## Vysvětlení zadávací dokumentace č. 2

<b>Veřejná zakázka</b>	
<b>Název:</b>	<b>Modernizace a rozšíření expozic v Muzeu řemesel Moravské Budějovice, část 4 až 6</b>
<b>Část veřejné zakázky:</b>	4 – Expozice a vnitřní vybavení
<b>Identifikátor zakázky (systémové číslo):</b>	P20V00000731
<b>Evidenční číslo ve Věstníku VZ:</b>	Z2020-027278
<b>Datum zahájení zadávacího řízení:</b>	3. 8. 2020
<b>Zadavatel</b>	
<b>Název:</b>	Muzeum Vysočiny Třebíč, příspěvková organizace
<b>IČO:</b>	00091766
<b>Adresa sídla:</b>	Zámek 1, 674 01 Třebíč
<b>Osoba oprávněná jednat za zadavatele:</b>	Ing. Jaroslav Martínek, ředitel
<b>Kontaktní osoba zadavatele:</b>	Projektová kancelář Kraje Vysočina, příspěvková organizace Ing. Marek Bena, tel. +420 604 119 057, <a href="mailto:benam@pkvysocina.cz">benam@pkvysocina.cz</a>
<b>Profil zadavatele:</b>	<a href="https://ezak.kr-vysocina.cz/profile_display_193.html">https://ezak.kr-vysocina.cz/profile_display_193.html</a>

**Příloha k odpovědi na dotaz č. 4:**

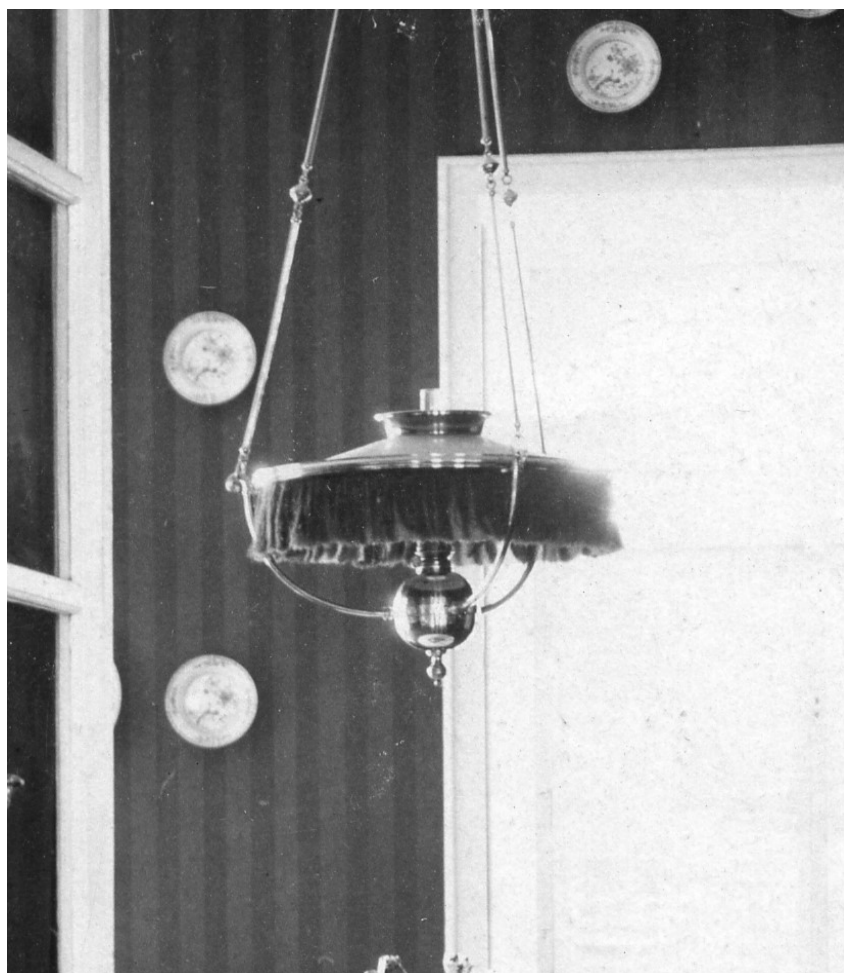
4. Bylo by možné získat dobovou fotografii či kopii fotografie lustru z položky 625? Dokumentace se o tuto existující fotografii opírá, podle ní se má vyrobit horní skleněný cylindr a sametový prstenec. Bude následně možnost lustr odvézt na přesné přeměření a výrobu skleněného cylindru?

Zadavatel umožní lustr přepravit z objektu Muzea Vysočiny Třebíč do výrobních prostor dodavatele na základě oboustranného smluvního ujednání (uzavřením samostatné smlouvy). Dokumentační dobová fotografie je přiložena níže.
